MEMORANDUM N°285/2022

REF: A fin de remitir el Informe Tecnico N° 19/2022, presentado por el Ing. Benigno Ramírez Fiscal de Obras a fin de elevar a su consideración un plan de **Adenda Ampliatoria** del contrato N° 34/2022 adjudicada a la firma MES INGENIERIA
FECHA: 17/06/2022.-

Obra: Adjudicación de la Licitación 413759 - CD N° 51/22 - Construcción de empedrado calle sin nombre perpendicular a la calle Juan Bluyaki, tramo 4, Marambure, de la Ciudad de Luque.

INFORME TECNICO Nº 19 /2022.

DISEÑO TECNICO REPRESENTATIVO

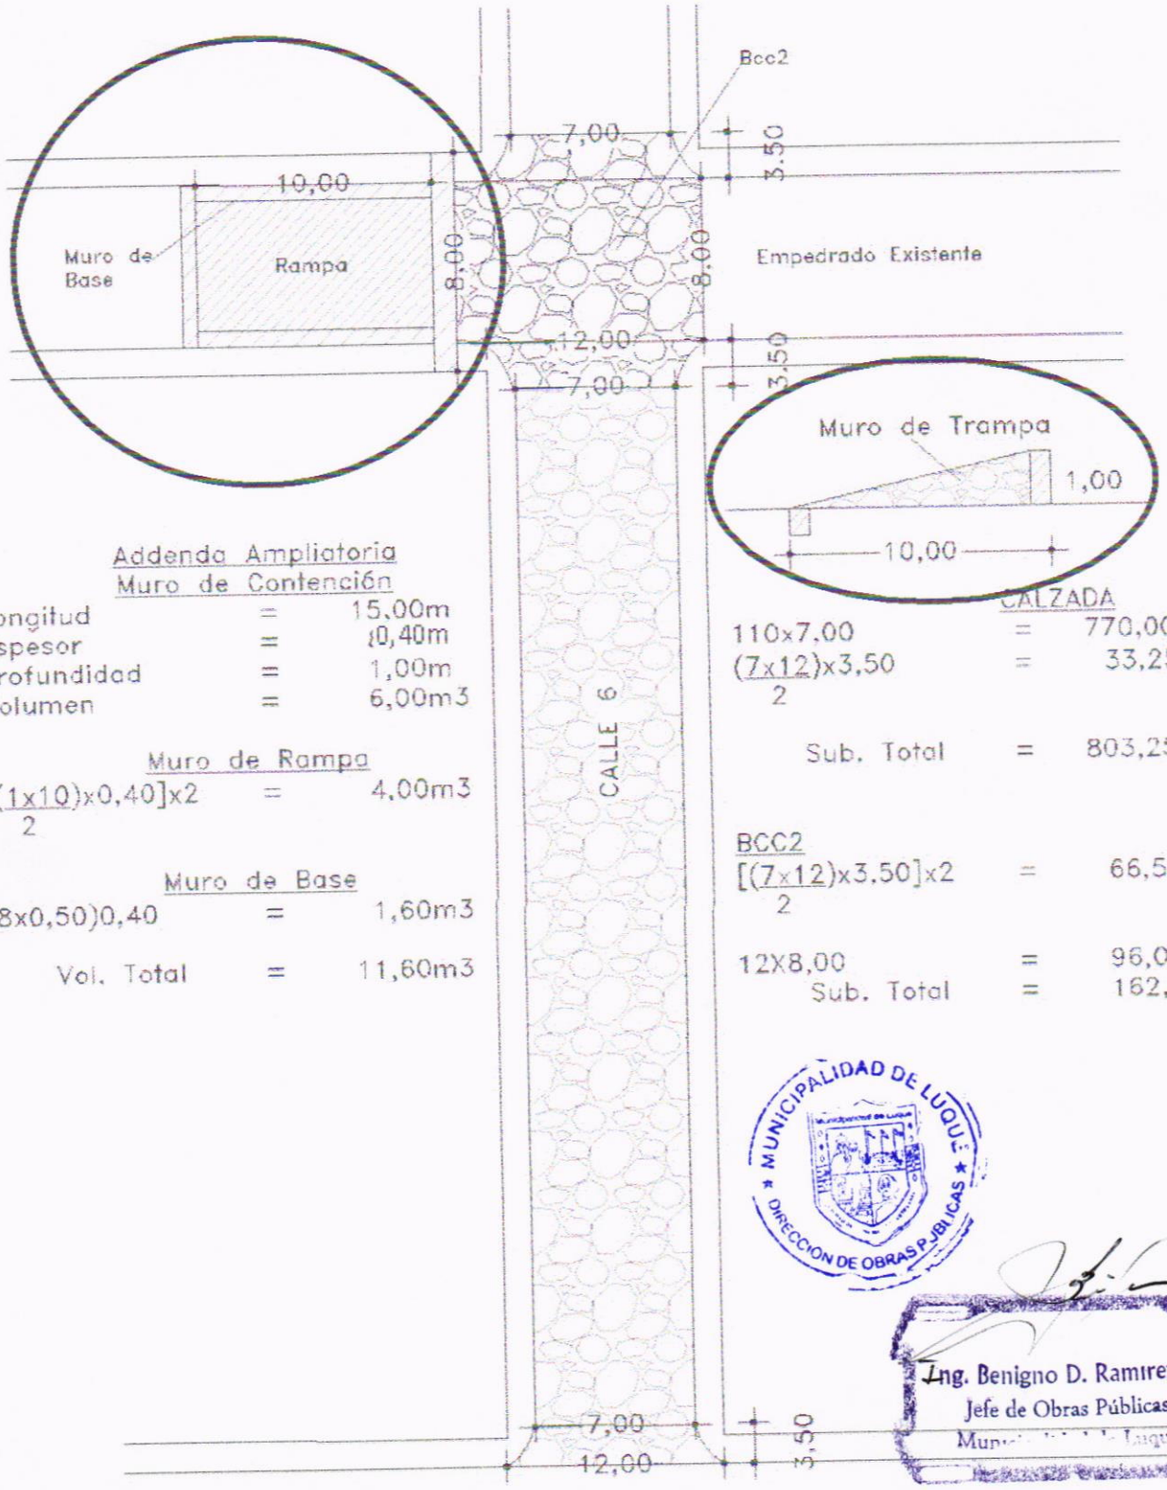
Addenda Ampliatoria

Muro de Contención

Longitud	=	15,00m
Espesor	=	0,40m
Profundidad	=	1,00m
Volumen	=	6,00m3

Muro de Rampa

$[(\frac{1x10}{2})x0,40]x2$	=	4,00m3

Muro de Base

(8x0,50)0,40	=	1,60m3
Vol. Total	=	11,60m3

CALZADA

110x7,00	=	770,00m2
$(\frac{7x12}{2})x3,50$	=	33,25m3
Sub. Total	=	803,25m2

BCC2

$[(\frac{7x12}{2})x3,50]x2$	=	66,50m2
12X8,00	=	96,00m2
Sub. Total	=	162,50m2

Calle Juan Biuyaki (Asfaltada)

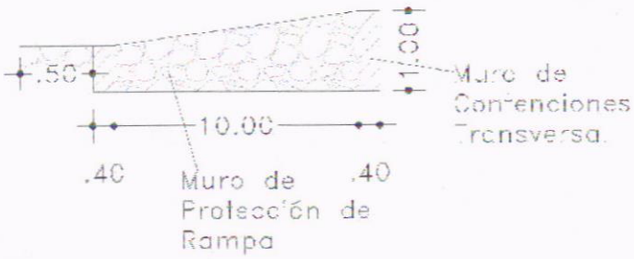
$$V=\left[\frac{(1{,}00 \times 0{,}50)}{2} \times 10{,}00\right] \times 0{,}40 = 3{,}00m2 \times 2UN$$

Volumen = 6,00m3

CALZADA

105x7,00	=	735,50m2
$\frac{(7x11)}{2}$x2,50	=	22,50m3
Sup. Total	=	757,50m2
Calle 6	=	965,75m2
Calle 7	=	757,50m2
Sup. Medida Total	=	1723,25m2
Sup. Con Contrato	=	1586,20m2
Diferencia	=	137,05m2
